Dringende Sicherheitsinformation

Aktualisierung des Schreibens von Oktober 2016: Wichtige Produktinformation zum Medtronic Ladegerät Modell 37751 (enthalten in den Ladegerätsystemen Modell 37651, 37754 sowie 97754)

März 2019

Medtronic Referenz: FA735 Phase II

LADEGERÄT MODELL 37751 ANLEITUNG FÜR RESET

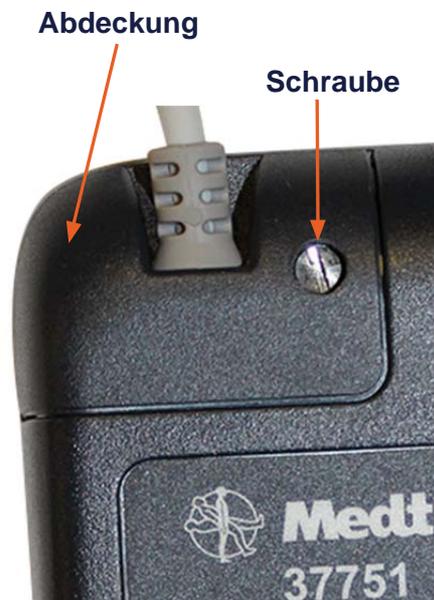
WARNUNG: Führen Sie keinen Reset durch, wenn das Ladegerät mit dem Netzteil verbunden ist.

Lösen Sie die Schraube mit dem Flachkopfschraubendreher und entfernen Sie die Abdeckung.

Suchen Sie den Reset-Knopf.

Biegen Sie die Büroklammer gerade und stecken Sie sie in die Vertiefung des Reset-Knopfes.

Im Bildschirm erscheint die oben gezeigte Meldung. Drücken Sie die grüne Taste, um die Meldung zu quittieren.

Drücken Sie erneut die grüne Taste, um einen Ladevorgang des Neurostimulators zu starten. Sollte das Ladegerät nicht funktionieren kontaktieren Sie bitte Medtronic.
